HPM 6300EVK 百兆丢包问题解决办法

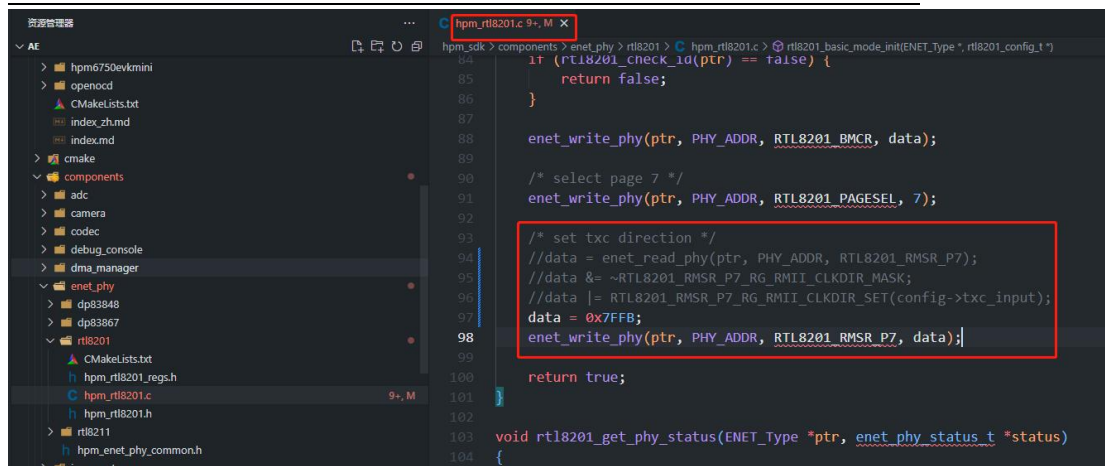
HPM6300EVK 使用百兆以太网通信时，出现概率性丢包，导致通信异常。
此问题只针对部分 HPM6300EVK 上百兆 PHY 帖的晶振是 50Mhz 的。

修改 hpm_rtl8201.c 文件，改动如下： RMSR 寄存器写 0x7FFB 即可。

```
/* set txc direction */

//data = enet_read_phy(ptr, PHY_ADDR, RTL8201_RMSR_P7);  
//data &= ~RTL8201_RMSR_P7_RG_RMII_CLKDIR_MASK;  
//data |= RTL8201_RMSR_P7_RG_RMII_CLKDIR_SET(config->txc_input);  
data = 0x7FFB;  
enet_write_phy(ptr, PHY_ADDR, RTL8201_RMSR_P7, data);
```
